El carril bici proyectado en la Avenida General Perón: de trazado errático y a costa de la acera

A pocas semanas de que comience la reforma de la Avda. Gral. Perón, es urgente la reconsideración del carril bici diseñado con el fin de subsanar sus graves deficiencias. Las principales, a falta de poder conocer casi todos los detalles del proyecto, son reducir el espacio peatonal de la acera frente al Palacio de Congresos en las dos manzanas entre Castellana y Orense y un diseño de trazado errático del carril bici que cruza General Perón sin ningún sentido en un ángulo de 90°. Aquí presentamos una alternativa para asegurar la validez, eficacia, seguridad, comodidad y garantía de uso del carril bici.

Plano publicado por el Ayuntamiento

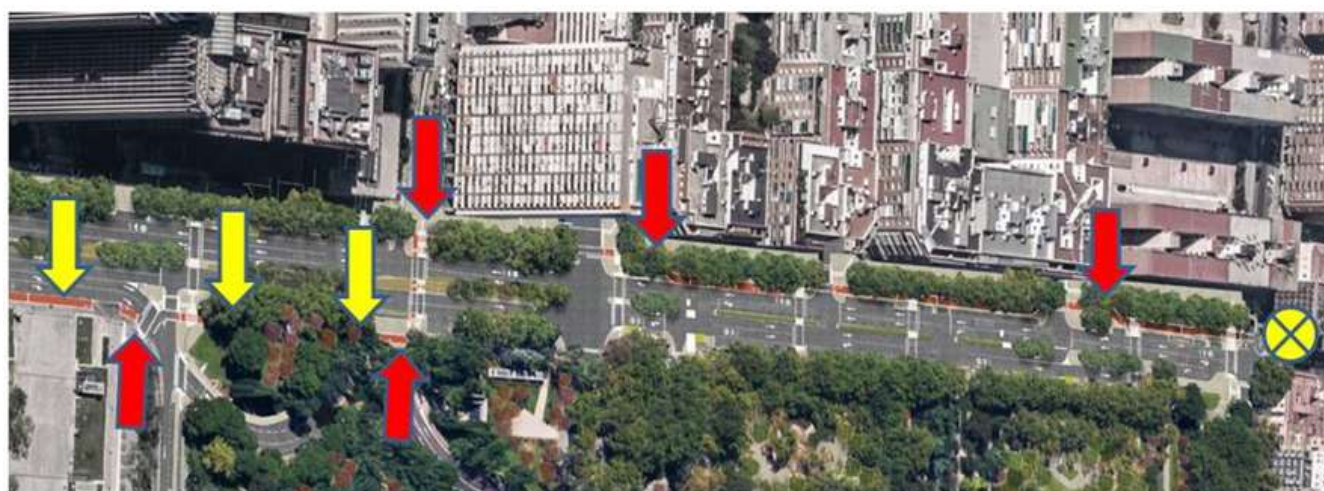
A falta de mayor información y detalle de los planos e imágenes publicadas, de saber la cota, sección, conexión con el futuro carril bici perimetral de la Pl. de Lima, materiales, señalización, etc., el carril bici propuesto, lejos de tener un trazado limpio, directo y sin interacciones e interrupciones, se entrecruza sucesivas veces con el flujo peatonal, no resta apenas carriles de circulación e incomprensiblemente, cambia de lateral.

Tal y como aparece en el plano proporcionado, el tramo de carril bici más cercano a la Pl. de Lima, frente al Palacio de Congresos y hasta el inesperado cambio de lado, se hace **a costa de la acera existente**, algo que creíamos superado en esta ciudad. Está visto que el Ayuntamiento de Madrid no para de sorprendernos.

*Detalle carril bici propuesto por el Ayuntamiento.
A costa de la acera (mantiene los 4 carriles de circulación) y cruzando la acera*

-  No continua. El carril bici acaba en Infanta Mercedes
-  Puntos donde se cruza el tránsito ciclista con el peatonal
-  Partes del carril bici que se hace a costa de la acera
